INTERPELACJA

DOTYCZY: Propozycji nr 1 do planowanej aktualizacji dokumentacji projektowej na przebudowę układu komunikacyjnego na osiedlu Sikorskiego.

- mapka sytuacyjna z propozycją zmiany -

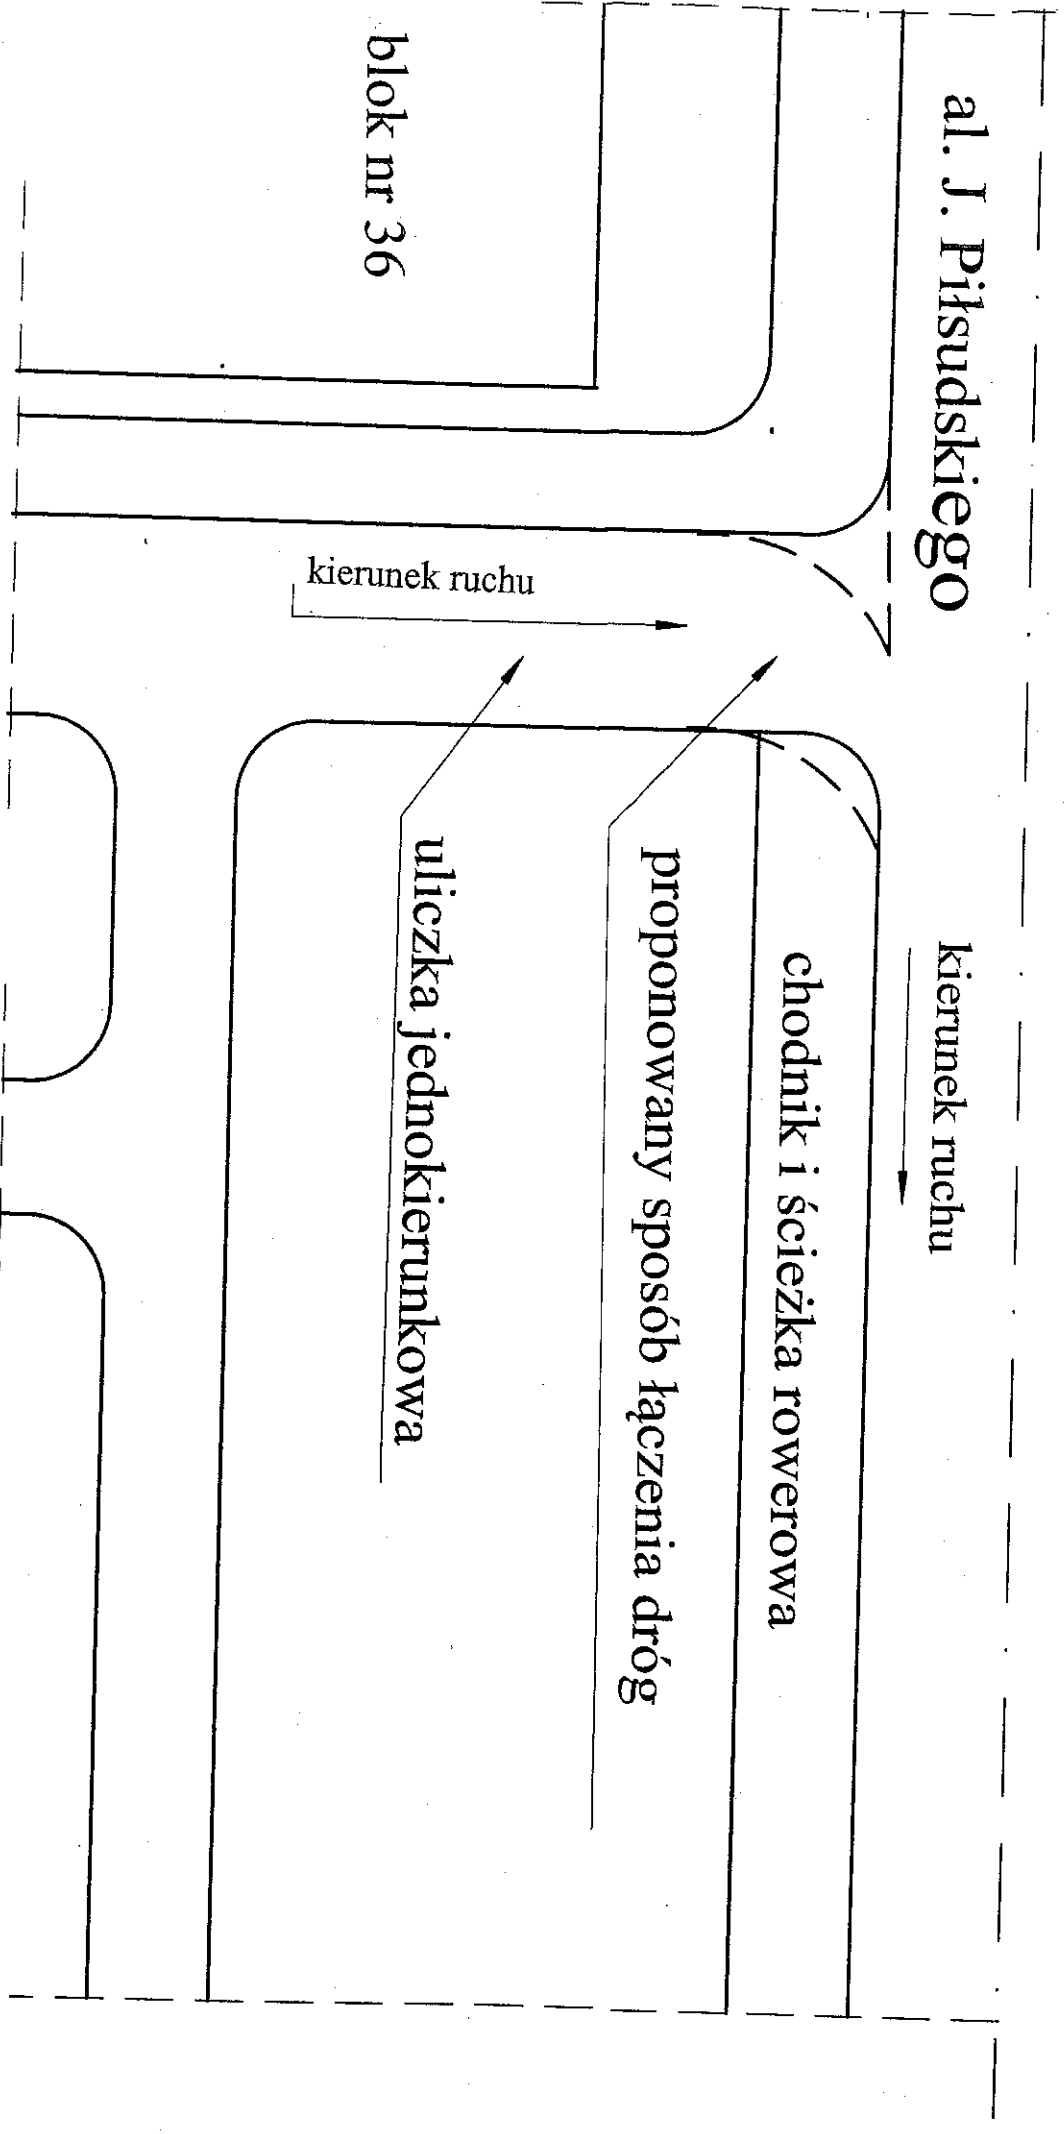
Moja propozycja dotyczy odpowiedniego wyprofilowania krawężników jednokierunkowej jezdni na osiedlu Sikorskiego, która znajduje się od wschodniej strony bloku nr 36, tuż przy wyjeździe do ulicy Piłsudskiego.

Proponowana przeze mnie modyfikacja - wyprofilowania krawężników w opisanym miejscu (zgodnie z propozycją na dołączonej mapce), pozwoli na uporządkowanie pewnej niekorzystnej sytuacji komunikacyjnej, która nieznacznie ułatwi wyjazd kierowcom z tej uliczki, a jednocześnie która, na pewno utrudni kierowcom samochodów - konkretnego łamania przepisów ruchu drogowego poprzez wjazd w tą jednokierunkową, osiedlową uliczkę z zakazanego kierunku jazdy, tj. od głównej strony ulicy Piłsudskiego.

Na chwilę obecną, niestety dość często, zdarza się, że kierowcy samochodów, wbrew przepisom komunikacyjnym, wjeżdżają z głównej ulicy Piłsudskiego „pod prąd” - w tą jednokierunkową osiedlową uliczkę, co stwarza istotny wzrost zagrożenia bezpieczeństwa komunikacyjnego opisanego miejsca.

Proponowany nowy sposób połączenia
al. J. Piłsudskiego i jednokierunkowej
uliczki osiedlowej os. Wł. Sikorskiego
